„Rekonstrukce výpravní budovy v žst. Plzeň hl. n.“

Vysvětlení, změny a doplnění zadávací dokumentace - Dodatek č. 9

5.D.2.2.2 SO 202 Drobná architektura - V soupisu prací v části SO 202 je uvedena položka:

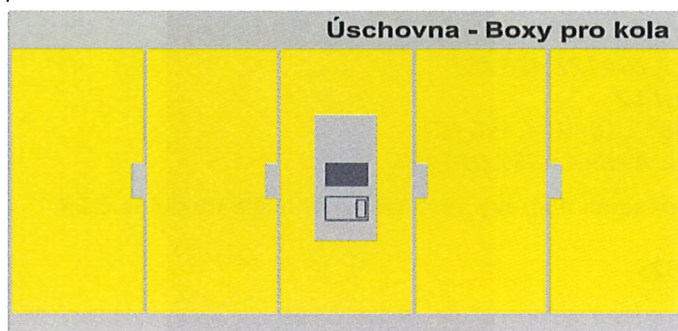
Položka 20 je zřejmě chybně popsána „**Zvýrazňující pruhy na skleněných plochách**“. Předpokládáme, že se jedná o prvek „...sestava samoobslužných úschovných boxů pro kola i s ovládacím terminálem...“.

Žádáme zadavatele o provedení opravy popisu položky č.20 v části SO 2020.

V soupisu prací byl opraven chybný název položky. Správný název položky č. 20 je Úschovné boxy pro kola (cykloboxy) - dodávka a montáž.
